Detaljplanekarta

Illustration från aktbilaga 40, 4.15, sid. 9

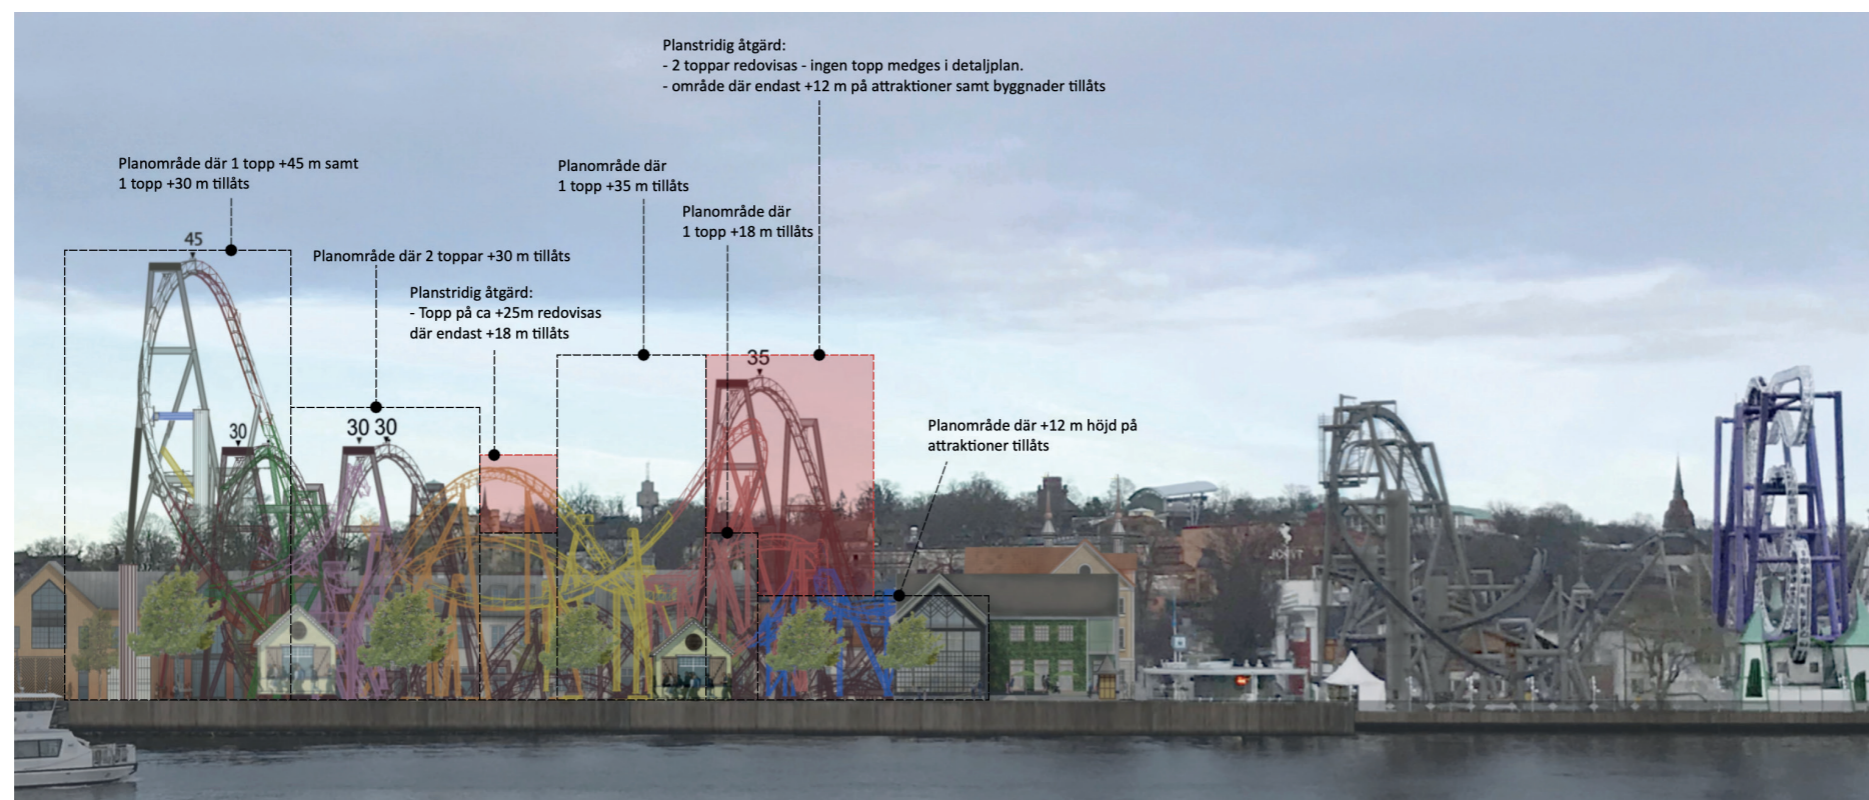
Aktuell detaljplan är redovisad i linje ovanför illustrationen och med hjälp av denna kan man utläsa att illustrationen är osanningsenlig.

I rödmarkerade områden redovisas de felaktigheter som illustrationen påvisar. Till exempel redovisas felaktig höjd samt två toppar i ett område där endast höjd på +12 m över nollplanet på attraktioner samt byggnader tillåts. Dessutom tillåts ingen topp i området. Illustrationen får området att framstå mer ianspråktaget än vad planen tillåter.

Inte heller redovisas rätt antal träd som enligt planbestämmelserna minst skall vara 10 st till antalet och inte 5 st som redovisas i illustrationen.

Färgsättningen, med flertalet kraftiga kulörer, tillåts heller inte enligt planbestämmelsen, sidorna 25 -28: "Utformning och kulör ska anpassas till landskapsbilden samt till nationalstadsparkens värden..."
